改善箇所説明図

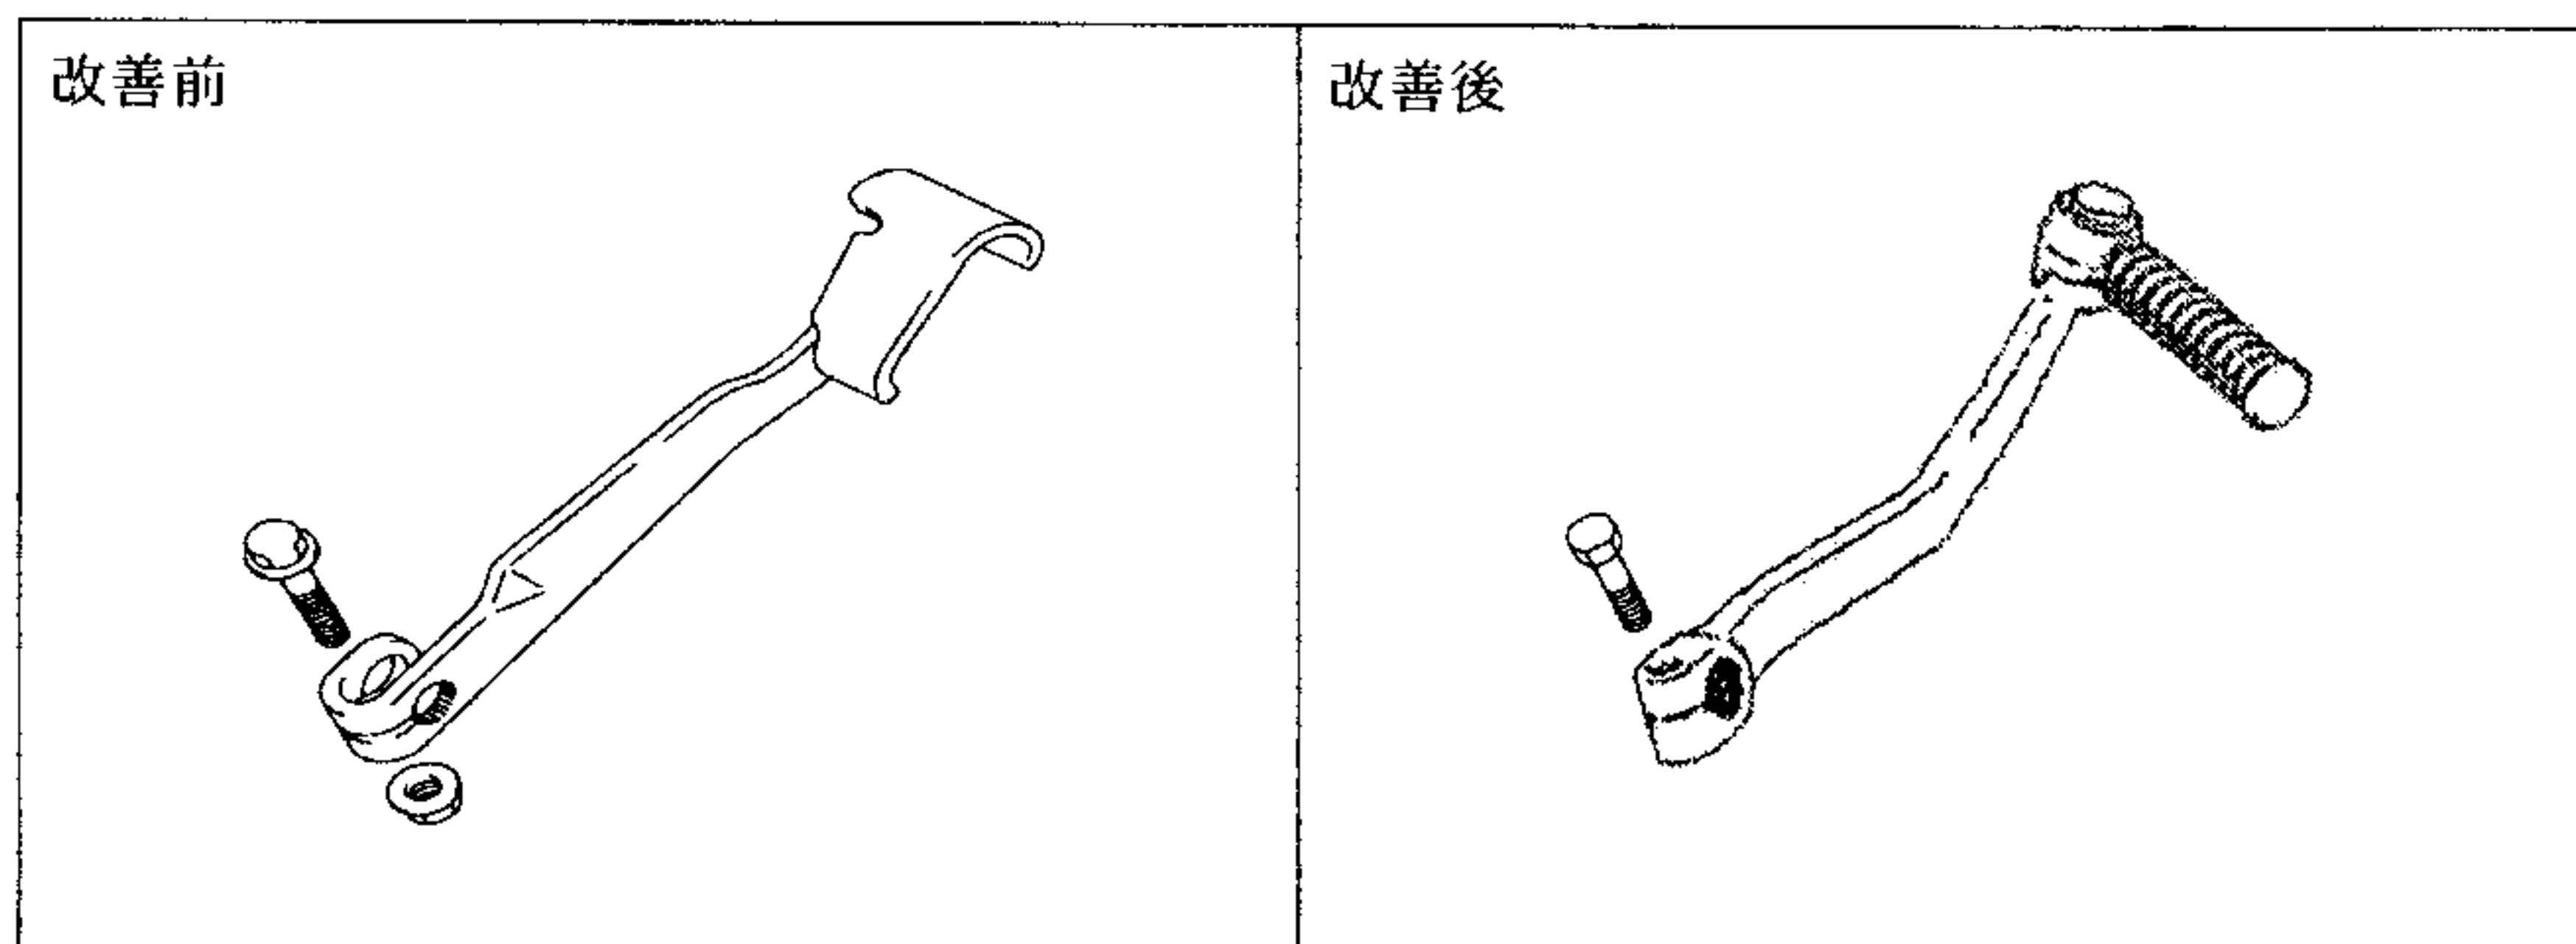
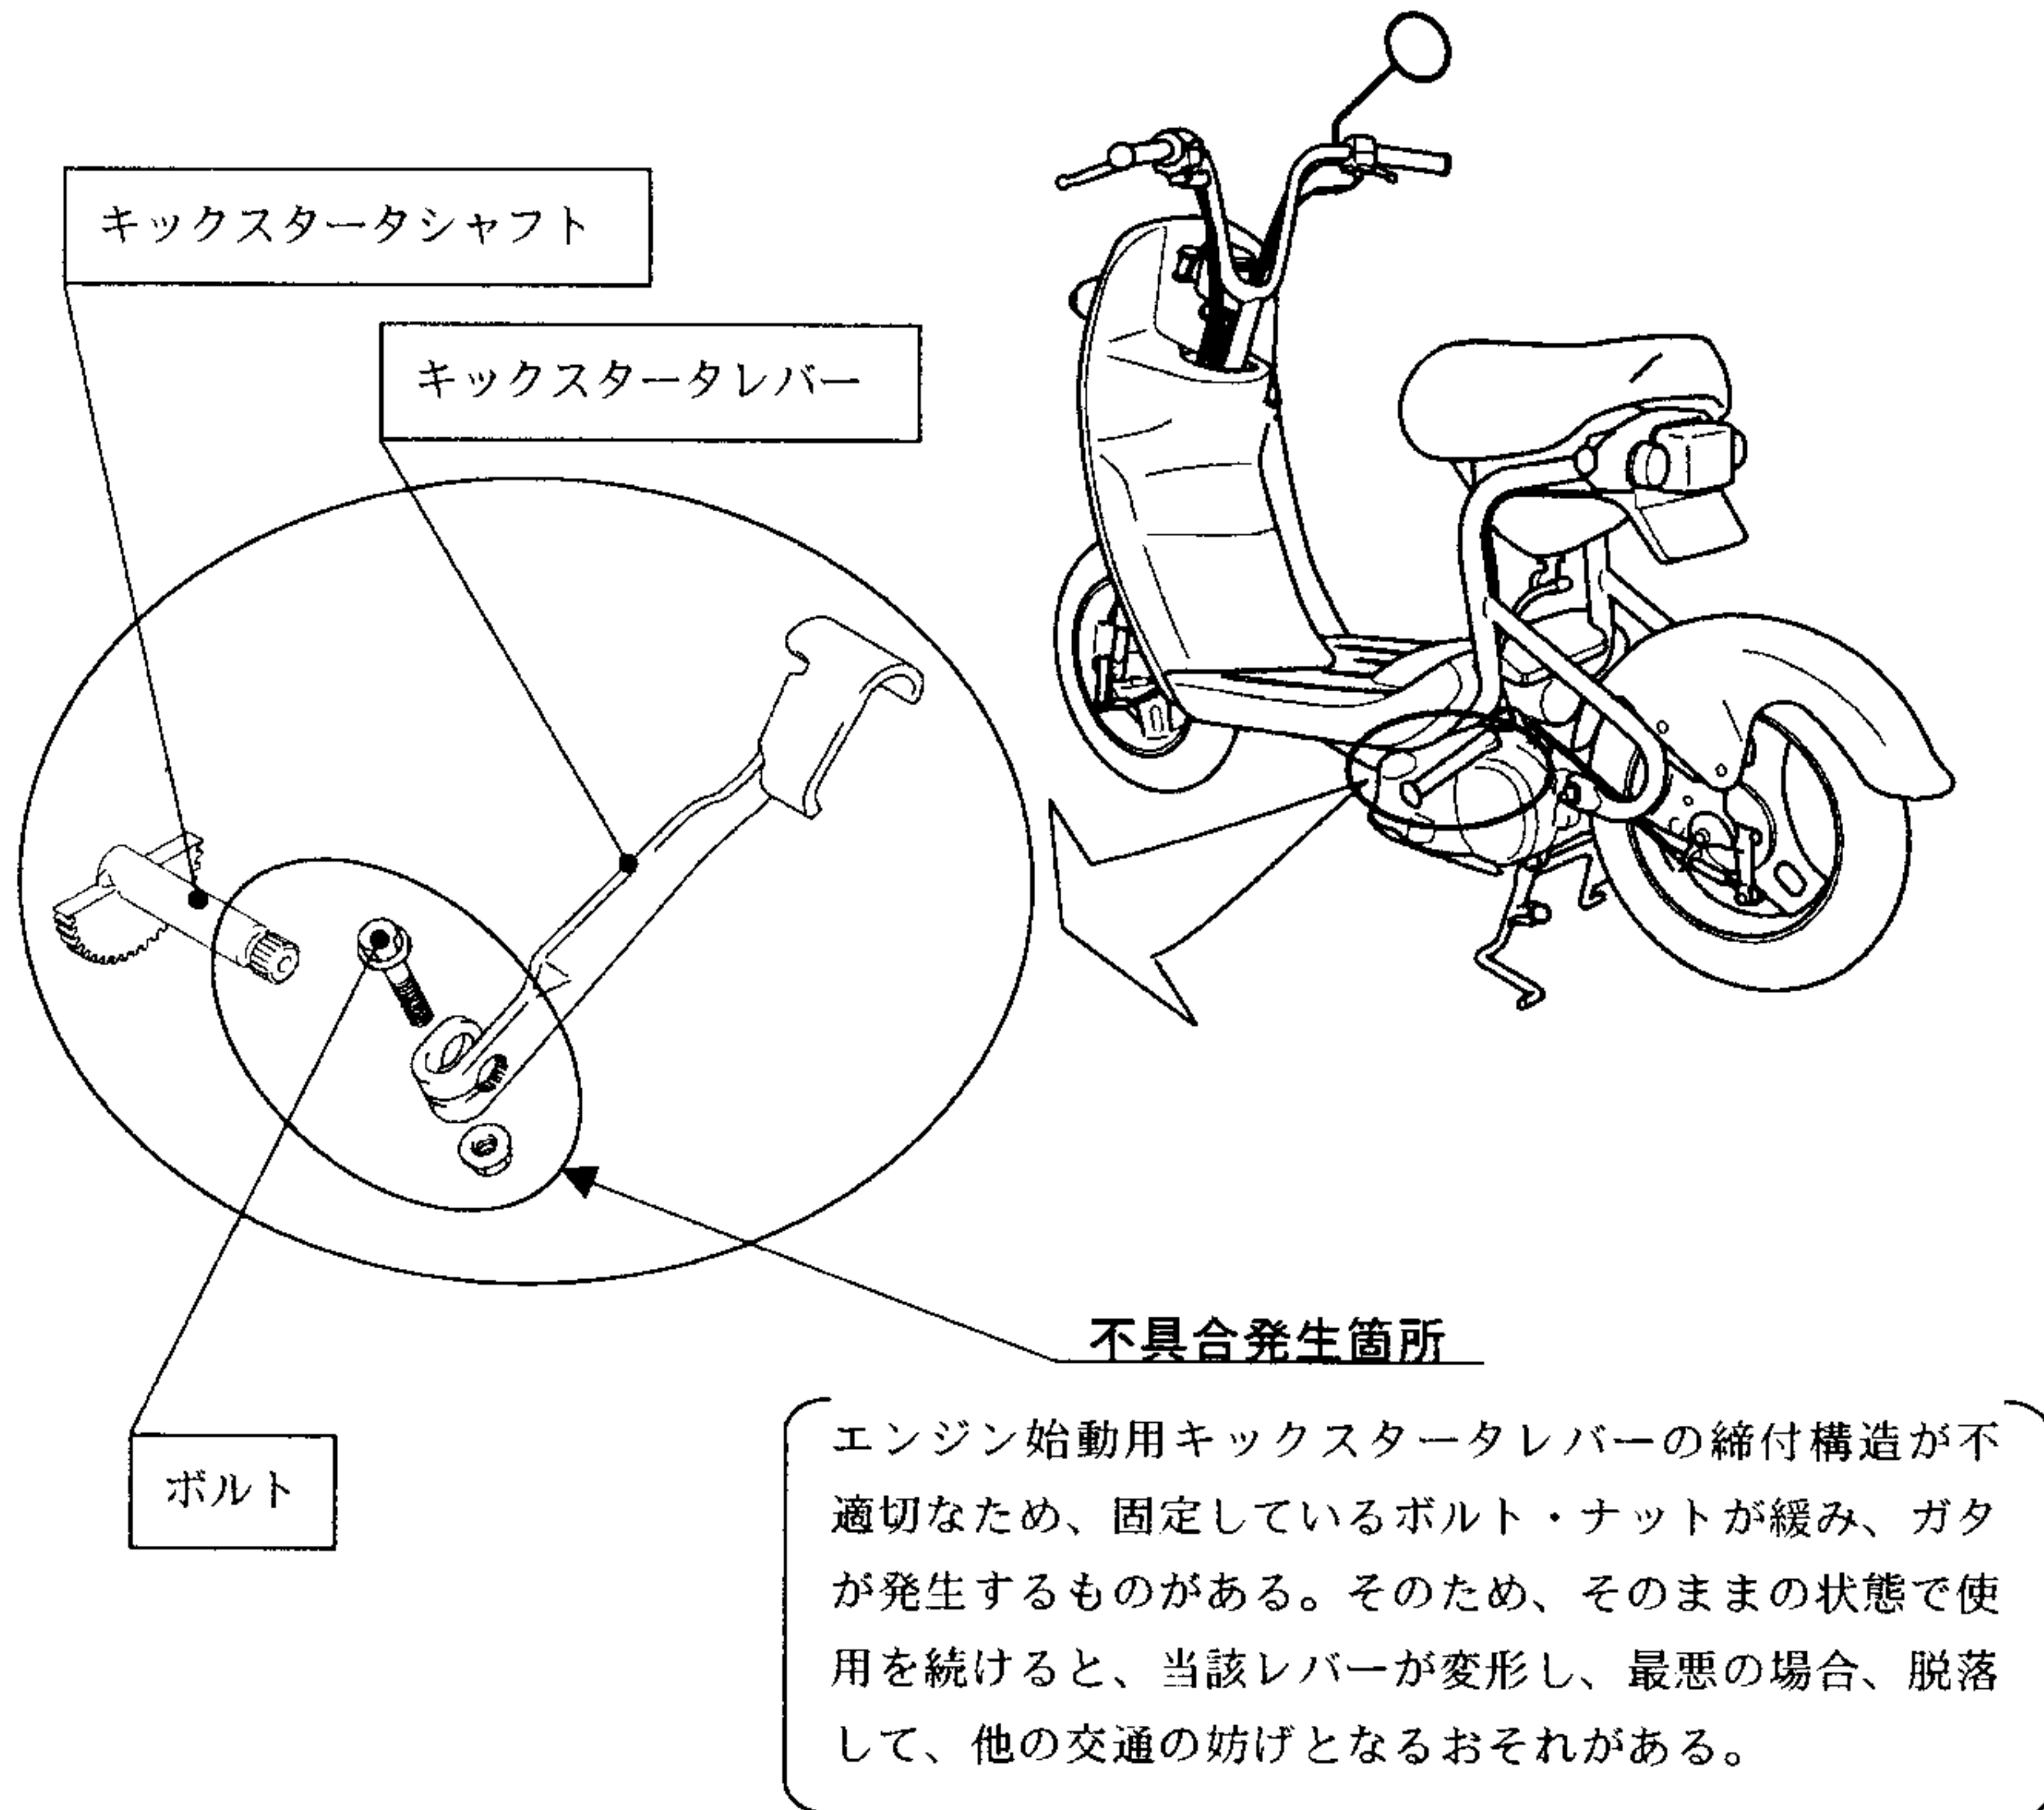
識別：キックスタータレバーは鋼板製から鍛造製となり、容易に識別できる。

改善内容：全車両、キックスタータレバー及びボルトを対策品に交換すると共に、キックスタータシャフトを点検し、セレーション部が破損しているものは新品に交換する。
